# 島根原子力発電所第 2 号機 工事計画認可申請（補正）に係る論点整理について

2023年3月  
中国電力株式会社

- 工事計画認可申請（補正）に係る論点について，第1018回審査会合（2021年12月7日）にて示した主な説明事項を含め，審査の中で論点として整理された項目について説明する。本日説明する主な説明事項は以下のとおり。

図1 逆T擁壁構造概要図

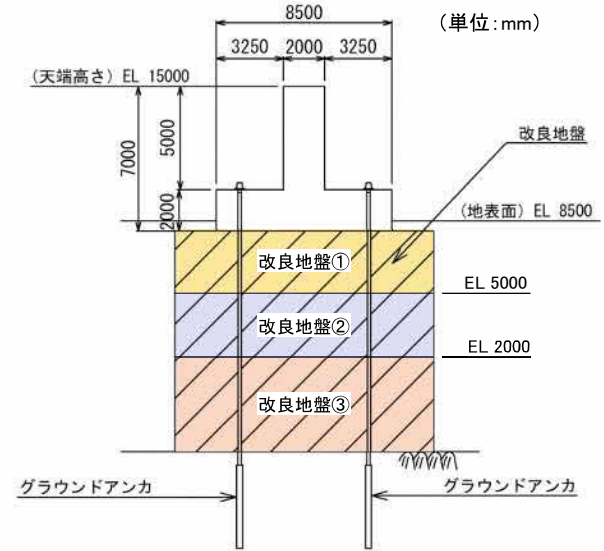
- 設置変更許可段階において、防波壁（逆T擁壁）については、動的解析を実施した結果、基礎地盤である改良地盤の最大傾斜が評価基準値の目安である1/2000を上回ったため、当該傾斜を考慮しても逆T擁壁の構造が成立性する見通しがあることを確認した。（第955回審査会合（2021年3月12日））
- 動的解析に用いた改良地盤の解析用物性値は、換算値等により設定したことから、当該物性値を「設置変更許可段階における管理目標値」と位置付け、詳細設計段階において室内配合試験による三軸圧縮試験等により解析用物性値を設定するとともに、実施工による三軸圧縮試験等により、設置変更許可段階における管理目標値が確保されることを確認することとした。（第955回審査会合（2021年3月12日））
- 詳細設計段階では、室内配合試験における三軸圧縮試験等により、逆T擁壁の耐震評価に用いる解析用物性値を設定した。また、設置変更許可段階における管理目標値に加え、逆T擁壁の耐震評価に用いる解析用物性値についても、実施工による試験において確保されていることを確認するため、表2の「品質確認における管理目標値」を設定した。（解析用物性値と同値に設定、第1067回審査会合（2022年9月1日））
- 実施工の進捗を踏まえ、品質確認試験を実施した結果を説明する。

図2 試料採取位置図

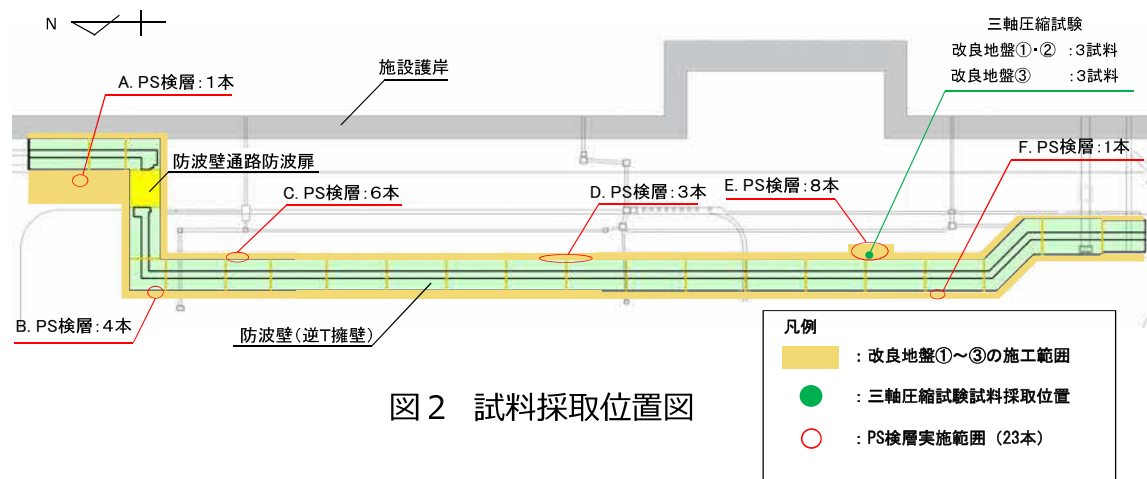
No.	詳細設計申送り事項	分類*	回答	回答頁
1	防波壁（逆T擁壁）について、実施工による三軸圧縮試験等により、P S 検層等に基づく改良地盤の物性値（管理目標値）、及び室内配合試験により設定した解析用物性値が確保されていることについて、施工進捗に合わせて説明すること。 （第955回審査会合（2021年3月12日））	B	施工の進捗に合わせ、防波壁（逆T擁壁）の改良地盤において三軸圧縮試験及びP S 検層を実施した結果、P S 検層等に基づく改良地盤の物性値（管理目標値）及び室内配合試験により設定した解析用物性値を踏まえた品質確認における管理目標値が確保されていることを確認した。	P.7,8

- 強度特性及び変形特性について、表2の品質確認における管理目標値が確保されていることを確認する。
- 試料採取位置は、既設構造物の配置等を踏まえ、おおむね均等な配置となるよう、図2のとおりとする。
- 品質確認における試験数量は、表3に示す品質確認における必要調査箇所数を満足している。

図3 耐震評価フロー

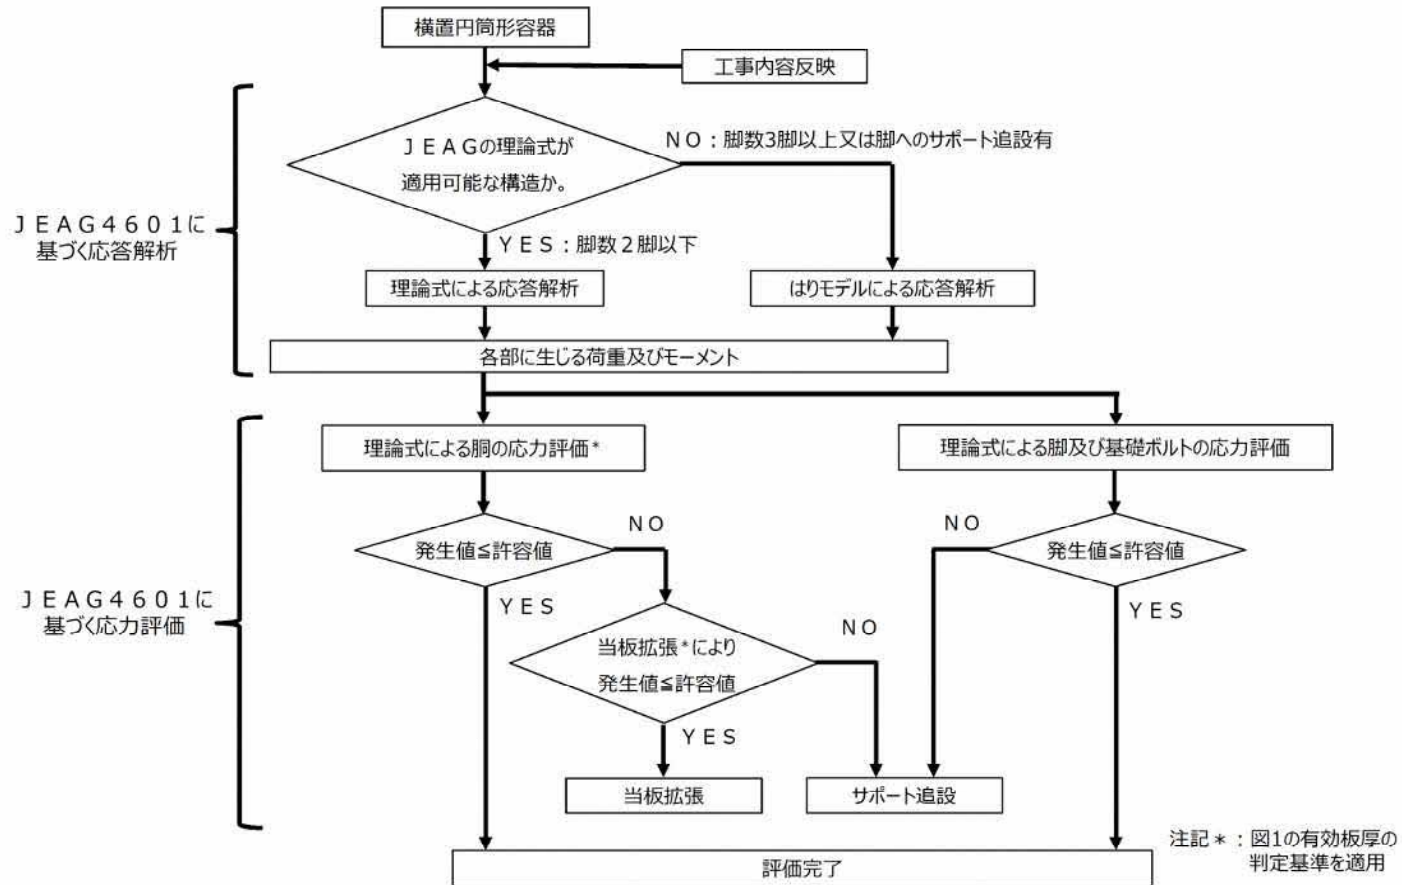
No.	詳細設計申送り事項	分類*	回答	回答頁
1	横置円筒容器へのFEMモデルの適用について、適用評価部位は容器（脚取付け部）以外の脚や基礎ボルトも含むのか説明すること。また、モデル化の詳細及び建設時の公式等による評価の条件、結果との比較について、詳細設計段階で説明すること。（第781回審査会合（2019年10月8日））	A	設置変更許可審査では、横置円筒形容器の評価部位のうち胴にFEMモデル（シェルモデル）を用いた耐震評価を行う方針としていたが、今回工認では必要に応じて耐震補強工事を実施のうえ、J E A G 4 6 0 1 -1987に基づく耐震評価を行う方針に見直した。	P.11～14

- 今回工認では必要に応じて耐震補強工事を行うこととし、従来と同様にJ E A G 4 6 0 1 -1987に基づく耐震評価により耐震性を確認した。(図3参照)

- 第1018回審査会合（2021年12月7日）においては、応答解析においてはFEMモデル（シェルモデル）を使用せず、胴の応力評価にのみFEMモデルを用いた耐震評価方法を行う方針としていたが、当板拡張について工事の成立性が見通しが得られたことから、当板拡張を実施のうえ従来同様の理論式による応力評価を行う方針に変更した。
